警報なし津波 1月8日ヒアリング 保安規定ご説明資料

12/22 審査会合での保安規定に係る各ご指摘事項に対する回答は以下の通りです。

**高浜発電所
原子炉施設保安規定変更認可申請（補正）について
（津波警報等が発表されない可能性のある津波への対応
および1，2号炉の有毒ガス防護）**

**高浜発電所 原子炉施設保安規定変更認可申請に係る
審査会合におけるご指摘事項への回答について
(津波警報等が発表されない可能性のある津波への対応)**

図1 動作可能な潮位計が2台未満の状況における構外の観測潮位の活用フロー

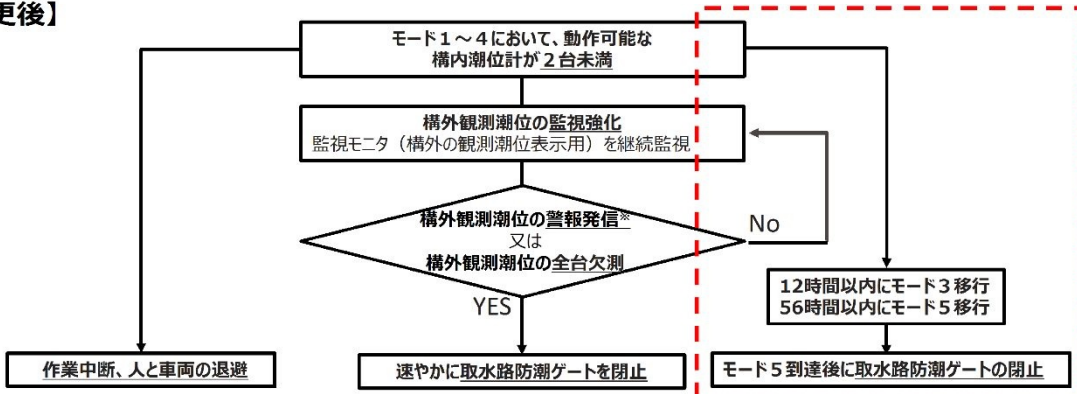
潮位観測システム（防護用）のうち潮位計のLCO、AOTの設定においては、実際の対応手順との整合性を確保すること。また、潮位観測システム（防護用）のうち衛星電話（津波防護用）のLCO、AOTの設定においては、潮位観測システム（防護用）のうち潮位計のLCO、AOTの設定における代替手順が確保される場合と確保されない場合の対応の考え方を踏まえた上で、実際の対応手順との整合性を確保すること。（12/22 審査会合ラップアップ議事要旨より抜粋）

審査会合でのご指摘を踏まえ、モード1から4において動作可能な潮位計が2台未満となった場合の対応フローを図1のとおり見直す。具体的には、構外の観測潮位の警報発信または全台欠測の有無の判断後ではなく、動作可能な構内潮位計が2台未満となった時点でモード移行を開始することを明確化する等の見直しを実施した。

図2 潮位計と衛星電話（津波防護用）の対応フローの比較

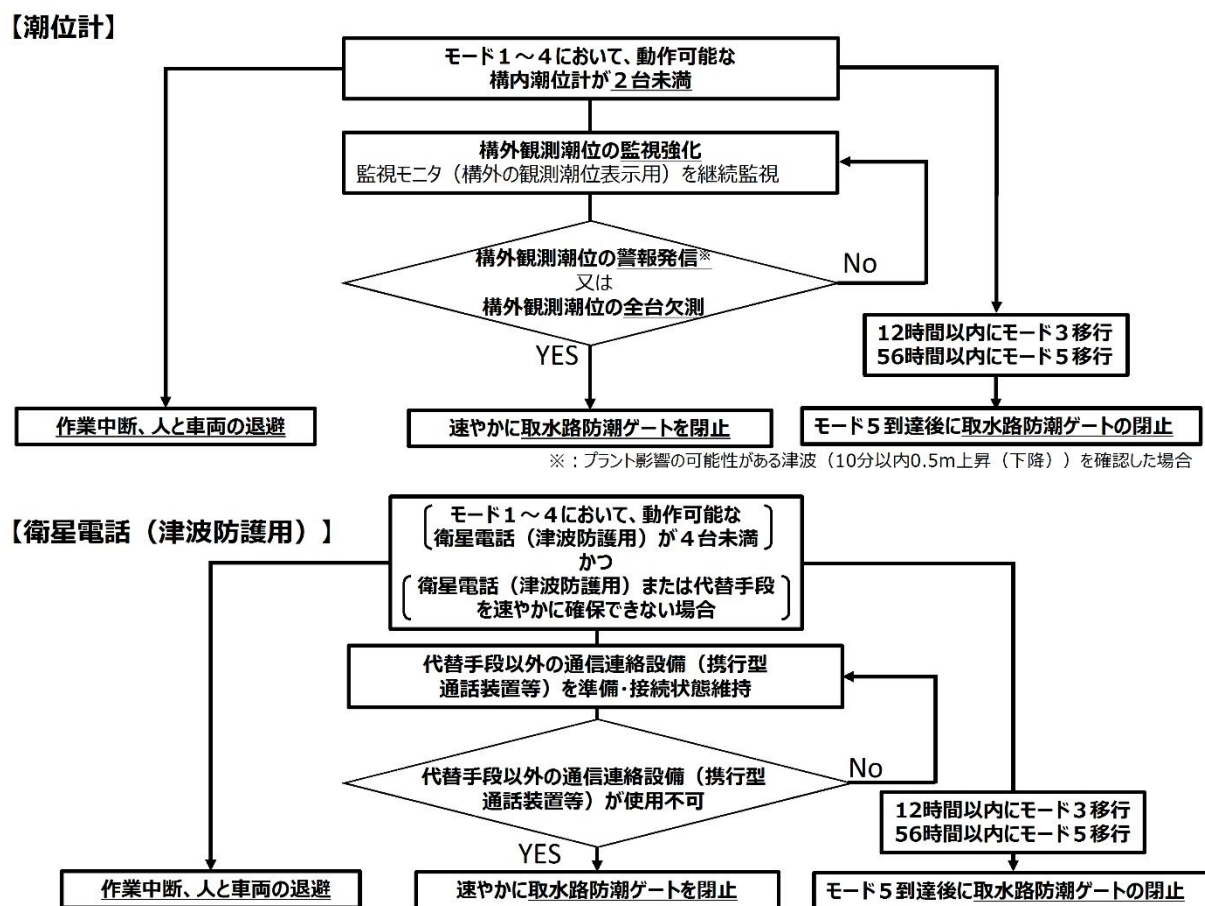
審査会合でのご指摘（潮位計と衛星電話（津波防護用）のフローを代替手段も含め整合をとったものとする）および1.で見直した動作可能な潮位計が2台未満となった場合の対応フローを踏まえ、衛星電話（津波防護用）の対応フローを以下の考え方で検討した。

ここで、代替手段とした通信設備は、設置許可審査で衛星電話（津波防護用）の補助設備とした既認可のDB設備であることから、図2のフローにおいて衛星電話（津波防護用）とあわせて記載することとし、代替手段以外の通信手段（加入電話および携行型通話装置）を潮位計のフローでいうところの代替手順（構外の観測潮位）として設定した。

したがって、構外の観測潮位が健全であることを前提としていることから、構外潮位が欠測した場合、速やかに衛星電話（津波防護用）その他の通信手段により中央制御室間の連携が可能であることを確認する運用を社内標準に定める。これにより、仮に構外の観測潮位が欠測したと同時に、中央制御室間の連携機能が確保できない場合は、図２のフローに従い、取水路防潮ゲートを閉止する。

図 潮位計のシステム構成図

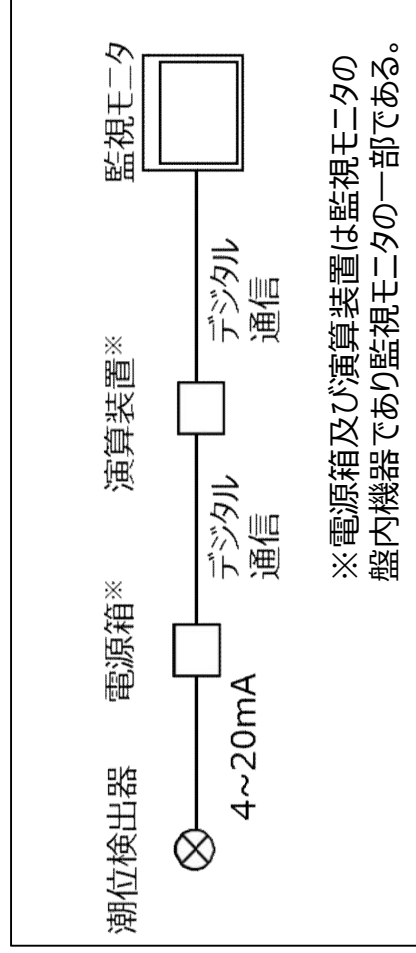
No.	指摘事項	頁
1	保安規定に記載する潮位計に含まれる構成品（演算装置、モータ、電源）を明確化すること。	P2
2	AOT（動作可能な潮位計が2台未満になった場合、12時間以内にモード3、56時間以内にモード5とした後に取水路防潮ゲートを閉止すること）について、参考としたDB設備のAOTも含め、考え方を説明すること。	P3～7
3	予防保全を目的とした点検・保守を実施する場合等において、「構外の観測潮位に異常がないこと」を確認するが、潮位異常なのか、設備異常なのか明確にすること。（構外潮位計の種類、故障モード等を踏まえ説明すること。）	P8～11
4	警報なし津波が地震起因でないこと、既存の通信連絡設備も含め、衛星電話（津波防護用）のLCO/AOTを説明すること。	P12～13
5	附則の記載のうち「津波警報等が発表されない可能性のある津波への対応に関連する規定」の整理を踏まえ、下部規定等で明確になる仕組みを説明すること。	P14

- ✓ 潮位計は、システムとして、「潮位検出器」、「電源箱」、「演算装置」、「監視モータ」で構成されている。（下図参照）
- ✓ 保安規定第68条の2において、以下のとおり潮位計の定義を記載し、明確化する。

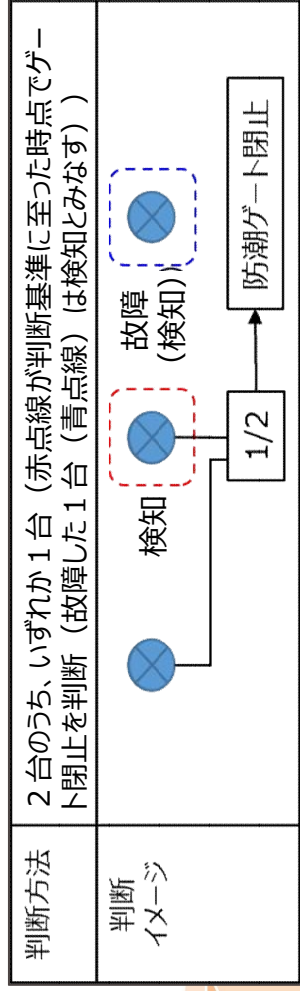
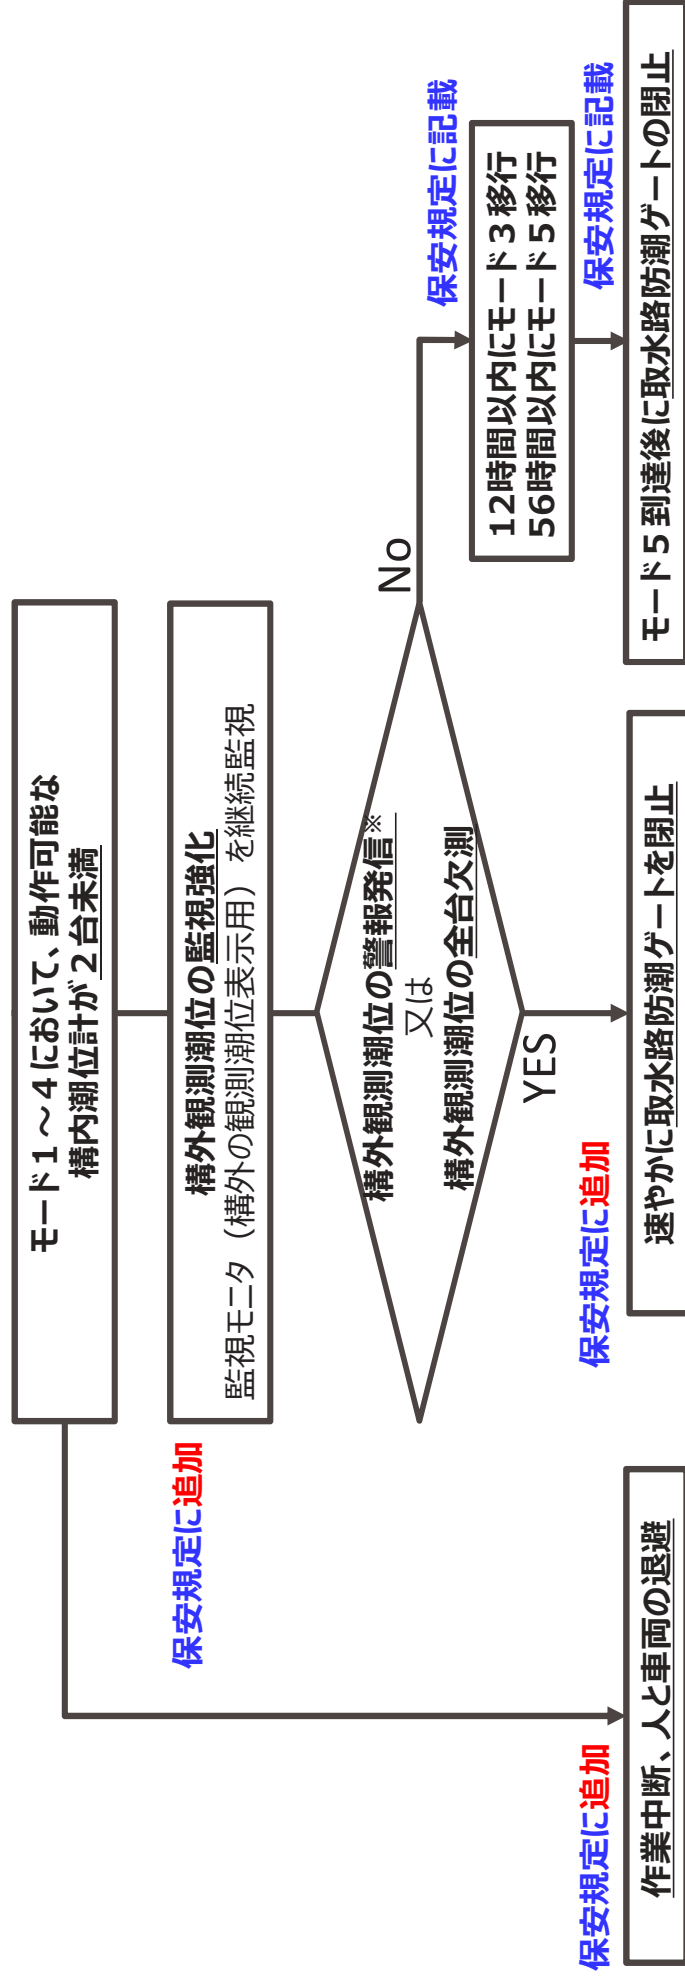
AOT (動作可能な潮位計が2台未満になった場合、12時間以内にモード3、56時間以内にモード5とした後に取水路防潮ゲートを閉止すること) について、参考としたDB設備のAOTも含め、考え方を説明すること。

✓ 潮位計がLCO逸脱した場合の要求される措置、AOTを右表に示す。

✓ 要求される措置のB.1で、動作不能※2となっている潮位計1台を取水路防潮ゲート閉止判断基準に係る潮位変動を確認した(検知)と扱うのは、動作可能な潮位計が残り2台となった場合に、故障による検知失敗の可能性を低減し、3台中2台の検知による判断と同等の信頼性を確保するためにこのように扱っているものである。(なお、動作可能な潮位計による津波の検知がなければ条件Bでは取水路防潮ゲートを閉止しない。下図参照)

- ✓ また、津波防護機能を早期に回復させる観点から、機能喪失した潮位計を可能な限り短時間で復旧することが重要と考え、動作不能となった潮位計を速やかに復旧する措置を開始することを保安規定に定める。
- ✓ さらに、モード移行後においても津波防護機能は要求されることから、モード5到達後速やかに取水路防潮ゲートを閉止することについても規定する。
